改善箇所説明図

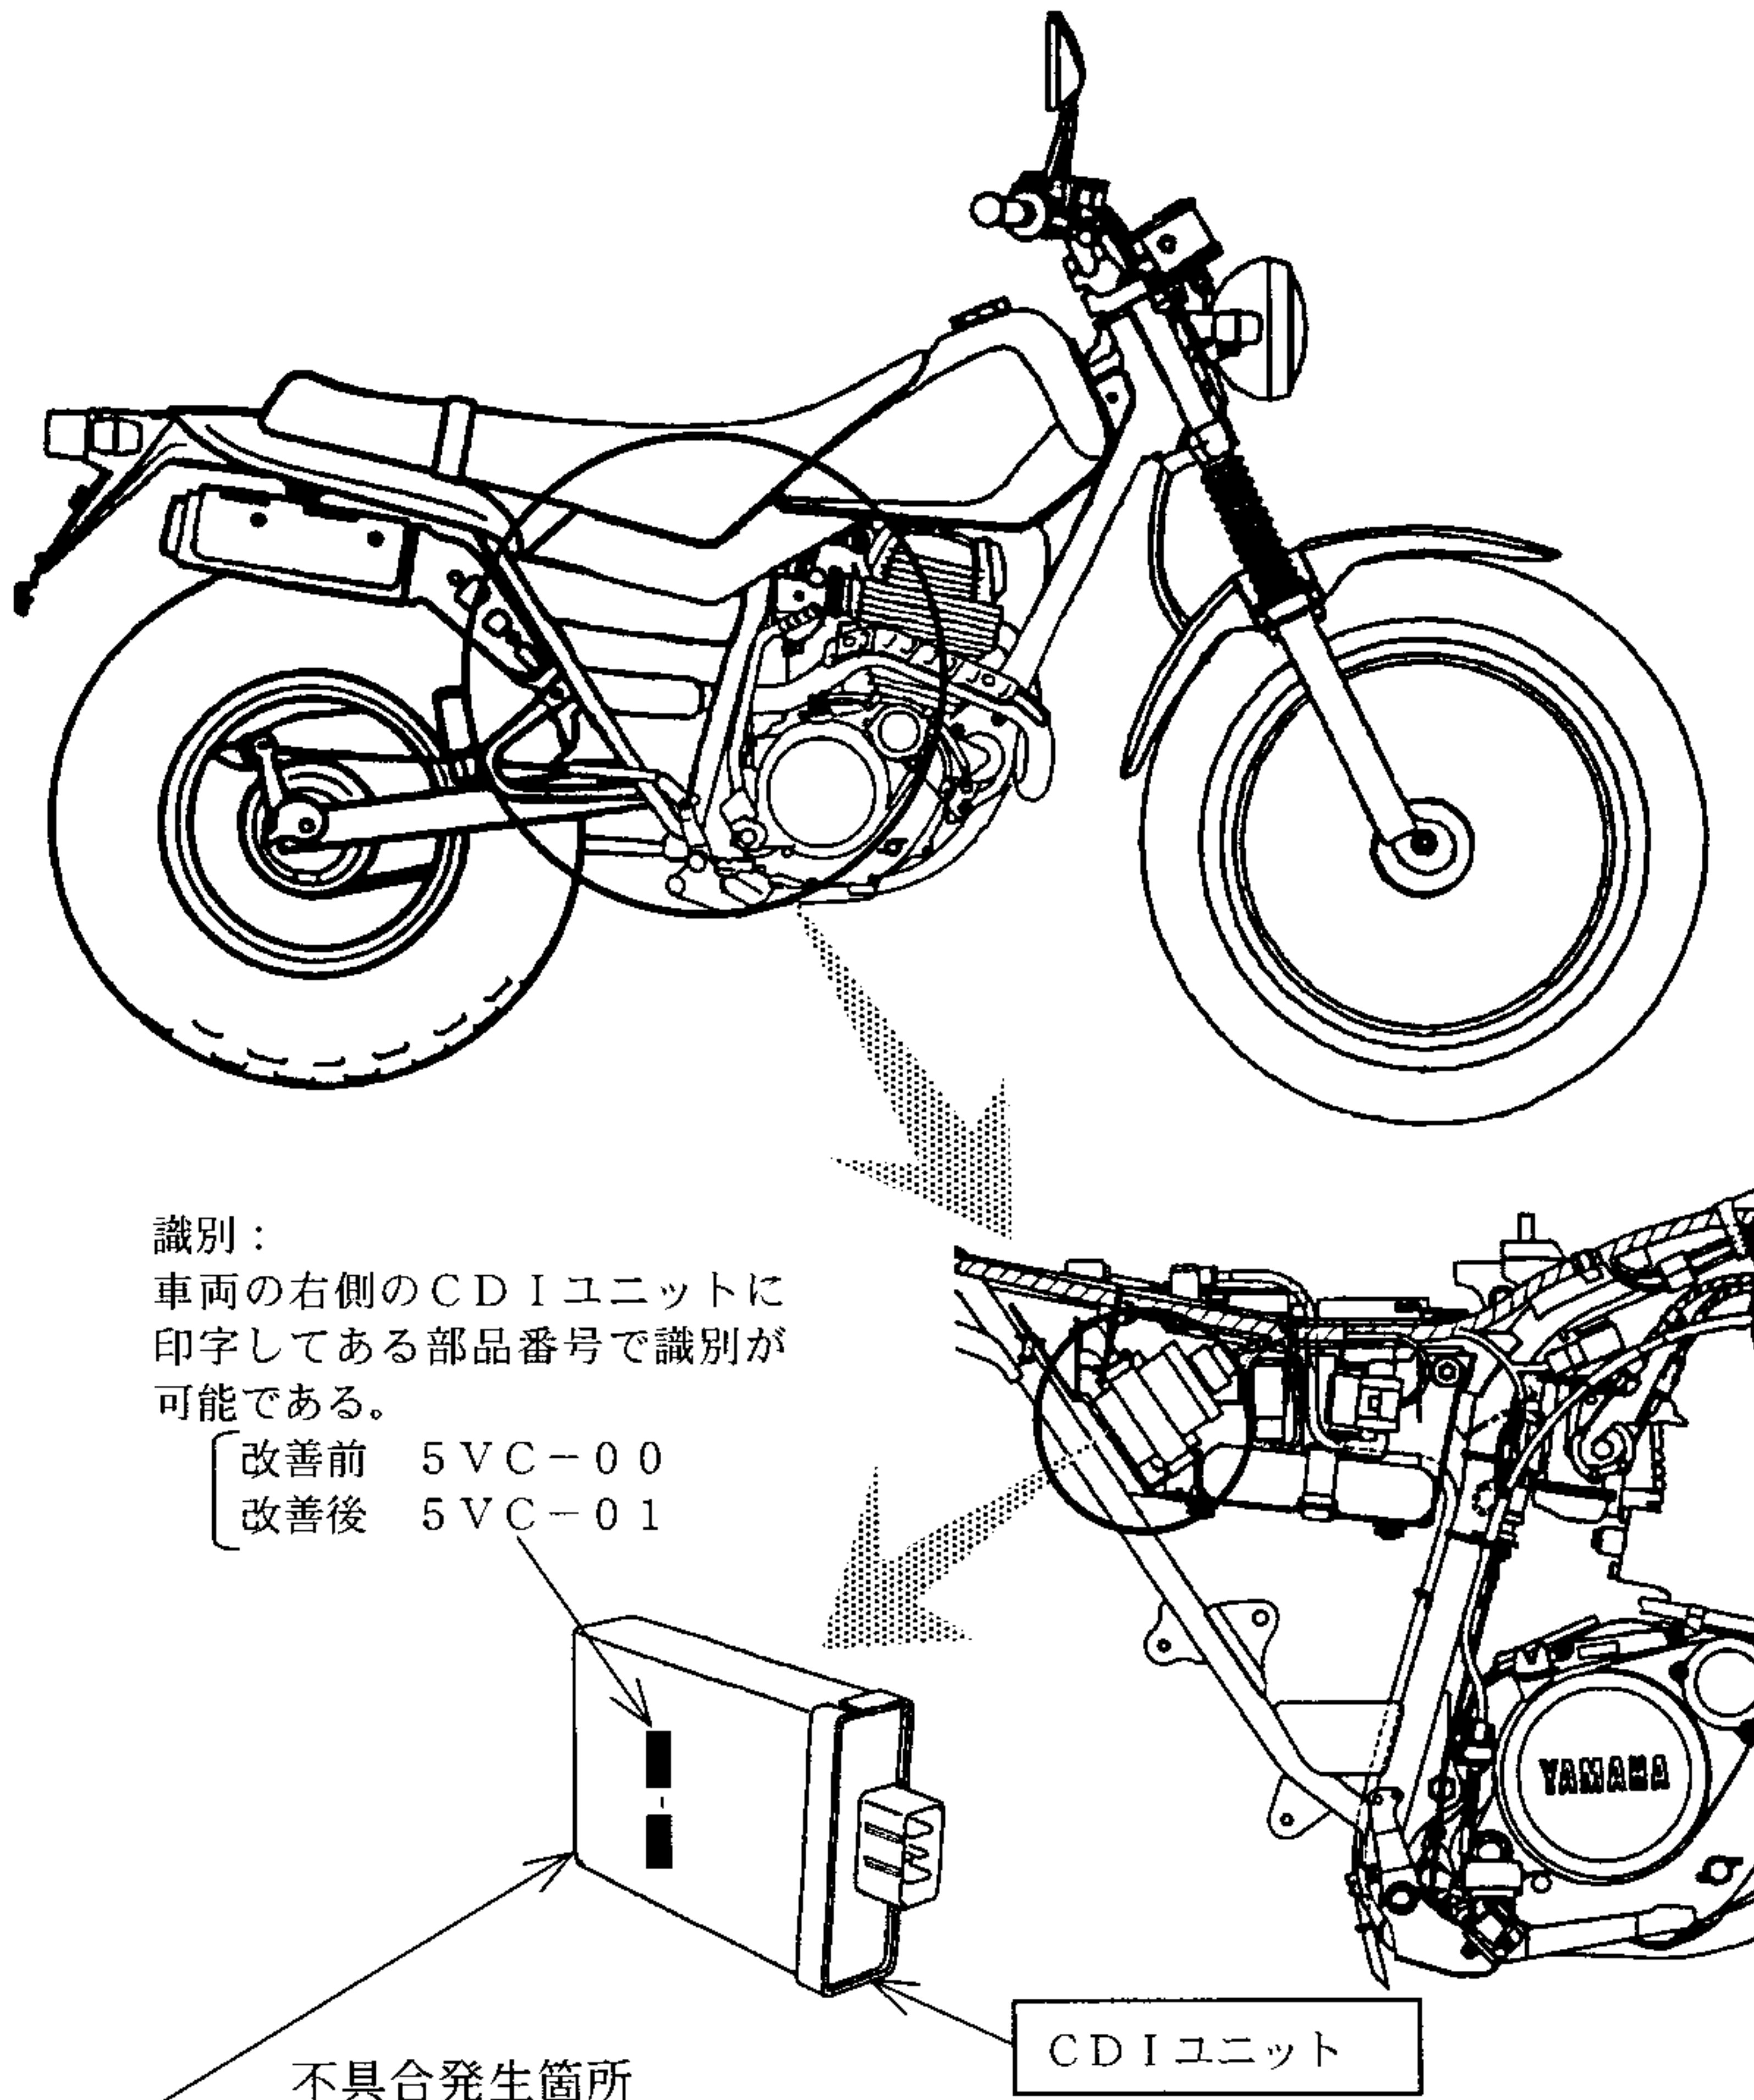
原動機において、CDIユニット(点火制御装置)の回路が不適切なため、始動安全機構が作動した状態(サイドスタンドを出した状態)でセルモーターを操作中に変速操作をした場合、CDIユニットの電子素子に瞬間的に高電圧がかかり、電子素子が損傷することがあり、メインスイッチを切っても原動機が停止せず、安全な運行ができなくなるおそれがある。

改善の内容：全車両、CDIユニットを対策品と交換する。
